5.5 SYNTHÈSE DES PROPOSITIONS DE MODIFICATIONS À APPORTER AU PLU AVANT APPROBATION DE LA MISE EN COMPATIBILITÉ

5.6 COMPTE RENDU DE LA REUNION PUBLIQUE DU 11 JUN 2021 A DAVRON

Carte des coupures d’urbanisation à maintenir

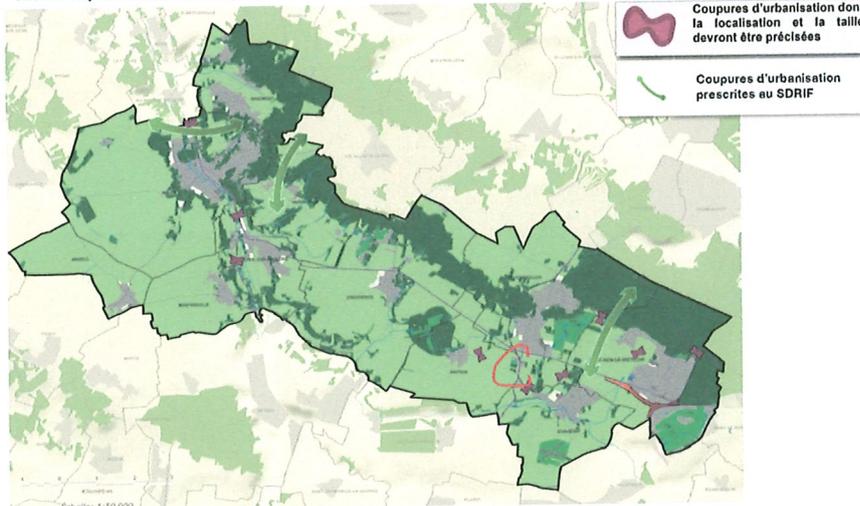
Nom	Observation
D.MASANELL	Le projet se situe dans une zone de pincement agricole. Correspond-il aux enjeux paysagers du SCOT. ? (PJ 3 pages)

Effectivement, le secteur de projet est situé dans une « zone de pincement agricole » sur la carte illustrative du DOO p21 jointe à l’avis.

Extrait DOO SCot : « Secteurs de pincements agricoles, les cultures tendant à constituer des poches entre des espaces urbains ».

Or, il ne s’agit pas d’une coupure d’urbanisation à maintenir au titre des orientations du DOO du SCot.

De plus, l’implantation de nouveaux bâtiments sur ce site n’accroît pas les risques de fragmentation agricole dans la mesure où cette parcelle n’est pas cultivée (cf. p.25 du DOO). L’implantation d’une activité agricole sur ce site a vocation à valoriser cette filière.
